PROJET DE CENTRALE PHOTOVOLTAIQUE « FONTANILLE »
MEMOIRE EN REPONSE A L'AVIS DU COMMISSAIRE ENQUETEUR
PC N° 024 308 20 R0008 et PC N° 024 567 20 J0002

MÉMOIRE EN REPONSE À L'AVIS DU COMMISSAIRE ENQUETEUR

**CENTRALE DE PRODUCTION D'ÉNERGIE SOLAIRE
« FONTANILLE »**

COMMUNES DE NEGRONDES ET VAUNAC (24)

PÉRIMÈTRE D'ÉTUDE

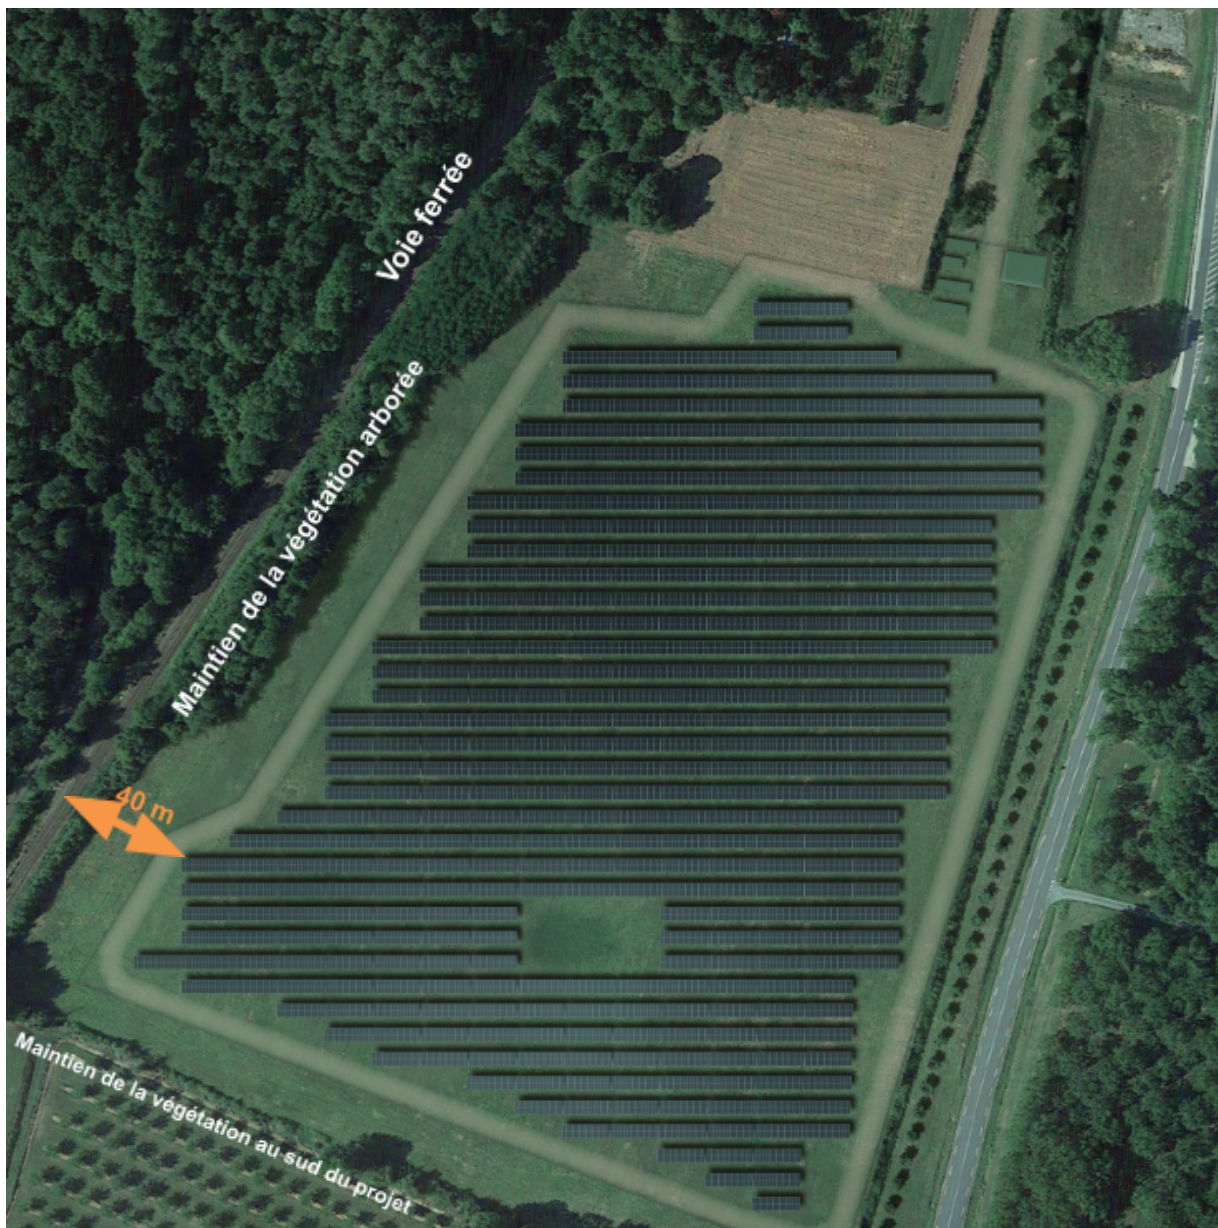
2. QUESTION 2 : EBLOUISSEMENT OU GENE VISUELLE AUX OPÉRATEURS FERROVIAIRES CIRCULANT SUR LA VOIE FERRÉE À L'OUEST DU SITE DU PROJET

Les enjeux de perception du projet de parc photovoltaïque concernent principalement la RN 21 à l'est.

En effet, la voie ferrée, située à l'ouest par rapport au projet, traverse un couloir de végétation, n'offrant que des percées visuelles très ponctuelles sur le site.

Percée visuelle à travers une trouée ponctuelle dans la végétation

Ainsi, la préservation du rideau de végétation entre le projet et la voie ferrée ajoutée à la différence altimétrique notable entre la voie ferrée en remblais et le site du projet permettent de masquer le projet à l'ouest.

De plus, le recul de l'implantation par rapport à la voie ferrée d'environ 40m ainsi que l'orientation plein sud des panneaux, comme le montre la carte ci-après, permettent d'éviter le risque d'éblouissement.

7/ Scémas de principes non contractuels

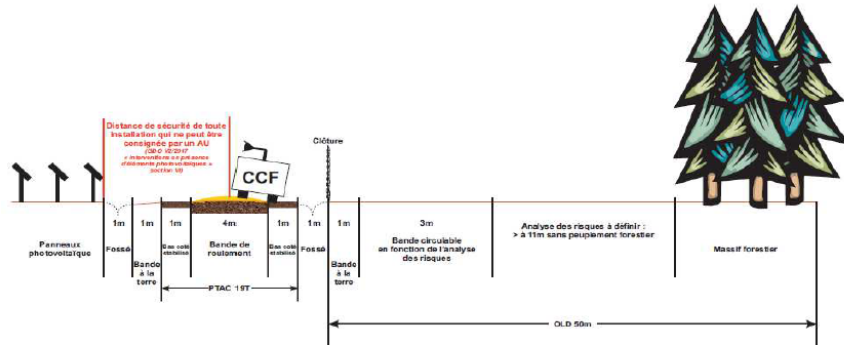
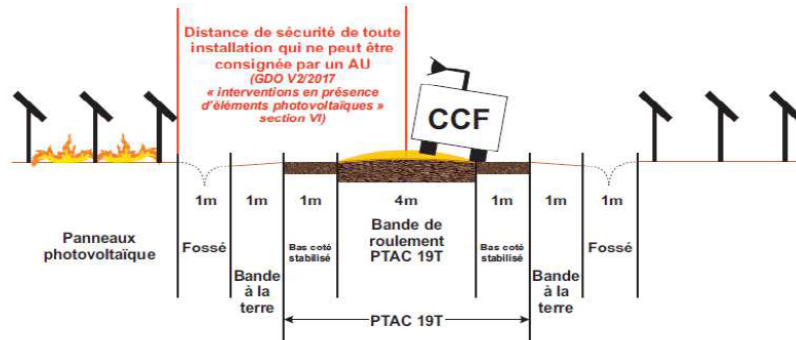
6. QUESTION 5 : VOLET PAYSAGER DU PROJET : LES ÉVOLUTIONS ET

Le SDIS a donné un avis favorable au rajout d'une haie le long de la clôture, voici des extraits du document qui nous a été transmis dans le cadre de nos échanges avec le Lieutenant Loubiniac.

ANALYSE DES RISQUES PROJET CENTRALE PV AU SOL			
			grille d'analyse version1 du 29/10/2021
Commune(s) :	Negrondes et Vaunac	porteur de projet	RES
adresse:	Ld La Fontaine de la truie / Las Lacassas		
projet (ou N°PC):	n° 24 308 20 R0008 & 024 567 20J002, "Fontanille"		
consultation service instructeur pour avis PC	Ltn Loubigniac

Préconisations / Remarques	analyse des risques
1/ accessibilité des secours:		
1-1/ Voie d'accès principale:	L'entrée principale du site doit être reliée à la voie publique par une voie engin en secteur urbain ou rural ou une piste de type DFCl en secteur forestier	satisfaisant

<p>3-1/ Vous êtes invité à réduire au maximum la surface de panneaux non recoupée par une piste dont les caractéristiques sont listées ci-dessous. La surface unitaire d'un îlot est laissée à l'appréciation du porteur de projet, mais sera limitée à 25 Ha maximum. Ces îlots permettront de limiter la propagation d'un incendie d'un îlot à l'autre</p>	La configuration actuelle du projet comprend un seul îlot de surface 8 Ha environ qui correspond à la part du feu sinistrable en cas d'incendie.	
Présence d'un ou plusieurs îlots dont la surface est >25Ha		satisfaisant
3-2/ Présence de piste de séparation des îlots		sans objet
Emprise (BdR et bas-côté) >10m		sans objet
Hauteur libre >3,5m		sans objet
Pente <12%		sans objet
Bande de Roulement >4 m		sans objet
Bande de Roulement carrossable pour un PL de 19T (fournir attestation entreprise ou, un CR de sondage après travaux)	une piste est généralement réputée « carrossable pour un PL de 19T » avec un compactage de calcaire ou GNT, 25 cm après compactage et une évacuation des EP par une pente de 2%	sans objet

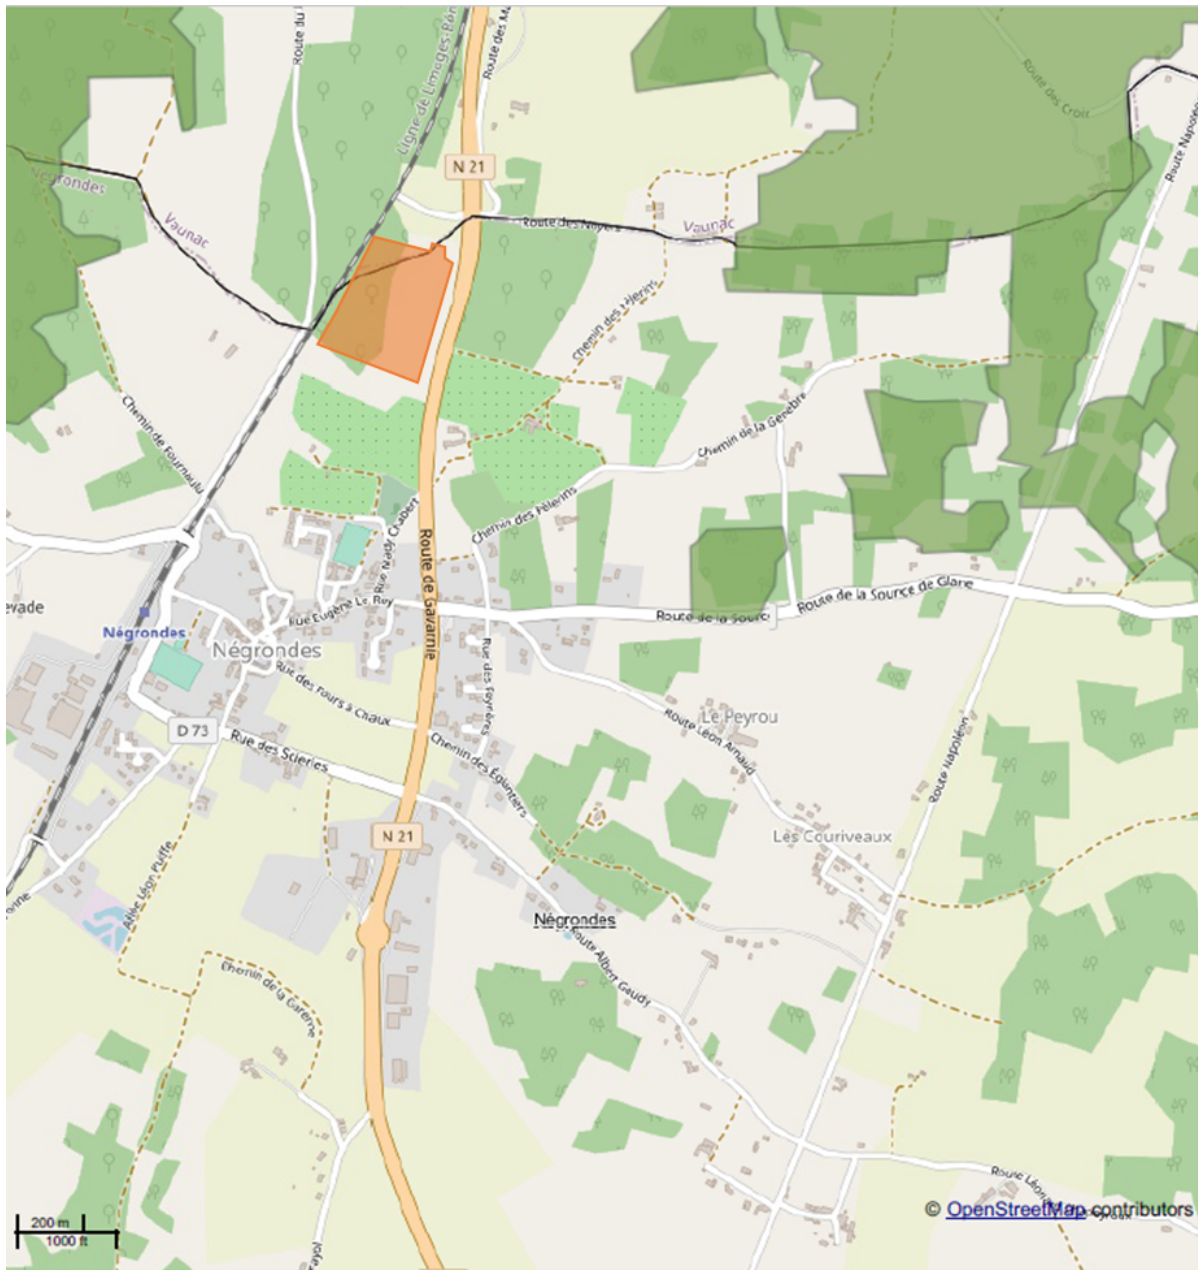
7. QUESTION 6 : PRÉSERVATION DE LA MARE AU SEIN DE LA TRAME DES RANGÉES DE PANNEAUX

Bien que l'implantation ait évolué cela n'a pas engendré d'impacts supplémentaires sur la pièce d'eau temporaire. En effet, les distances entre la mare et la première rangée de panneaux nécessaires à la préservation de l'habitat ont bien été maintenues conformément aux préconisations du bureau d'étude spécialisé. Le recul entre les panneaux et le plan d'eau est de 5m pour le point le plus proche et de 16m pour le point de plus éloigné.

De plus, afin de mettre en défens la zone, un balisage est prévu en phase pré-chantier. Cette mesure consiste à poser de piquets à une distance minimum d'un mètre des saules qui entourent la mare et de la délimitation de l'habitat. Ceux-ci sont disposés tous les deux mètres du périmètre de la masse d'eau avec panneau d'information pour prévenir et sensibiliser le personnel du chantier.

L'image ci-dessous, tirée du dossier Dérogation espèces protégées illustre bien que les distances nécessaires sont maintenues autour de la mare et que des dispositifs de mise en défens de la zone sont prévus.

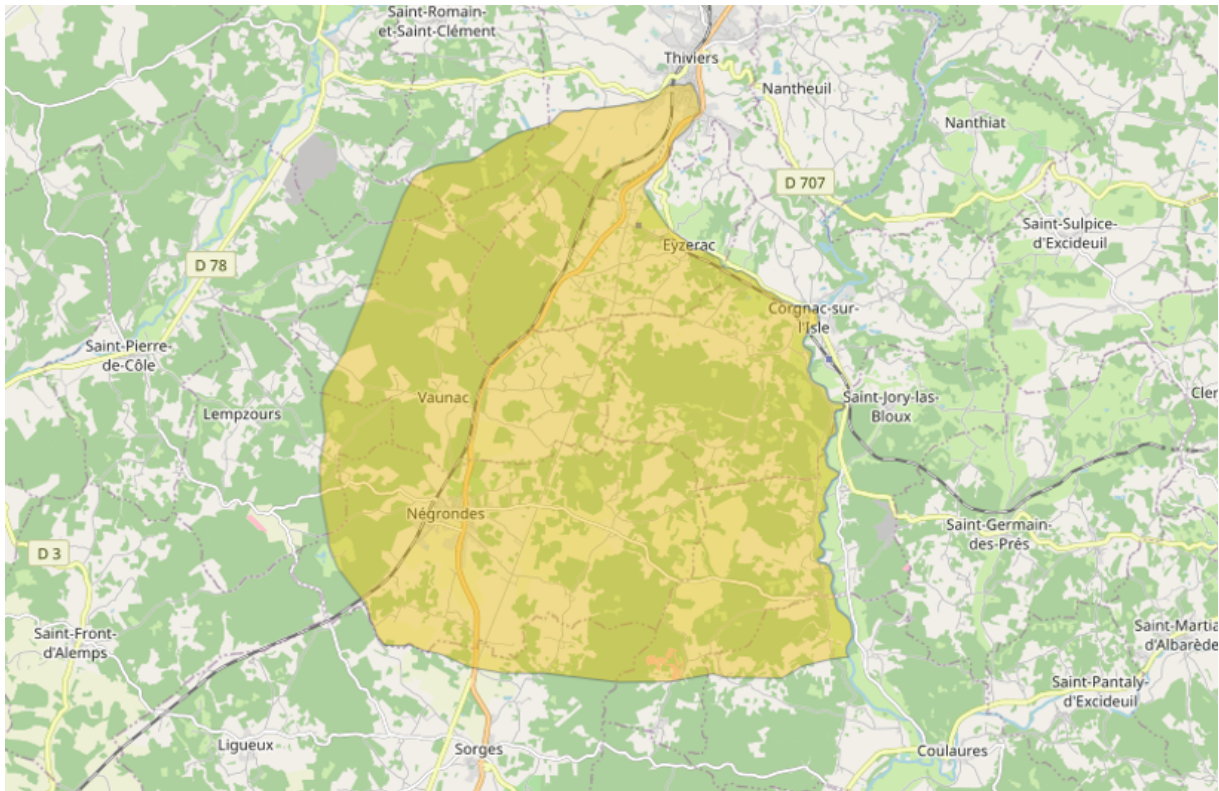
« Considérant la vulnérabilité de la Source de Glane qui alimente onze communes et est classée « Captage prioritaire », suite à la conférence environnementale de septembre 2013 ;
Considérant le dépassement de qualité de nitrates des eaux de cette source dont le traitement, malgré les investissements conséquents réalisés par le SMDE 24, ne peut pas traiter ces dépassements :

- L'implantation de ces panneaux photovoltaïques n'aurait pas de conséquences sur la qualité des eaux (nitrates).

En effet, au sujet de la pollution de l'eau, les études relèvent la présence de nitrates d'origine agricole à Vaunac et dans une partie du site d'étude qui sont concernées par la même aire d'alimentation de captage localisée sur la carte en page suivante.

Au regard des vulnérabilités aux nitrates identifiées des terrains situés au sein du périmètre de protection éloigné du captage, le parc photovoltaïque n'aura aucun impact sur la qualité des eaux. En effet, aucun produit phytosanitaire n'est utilisé dans le cadre de l'entretien des équipements du par cet des aménagements paysagers. La distance du projet au captage limite également les risques.
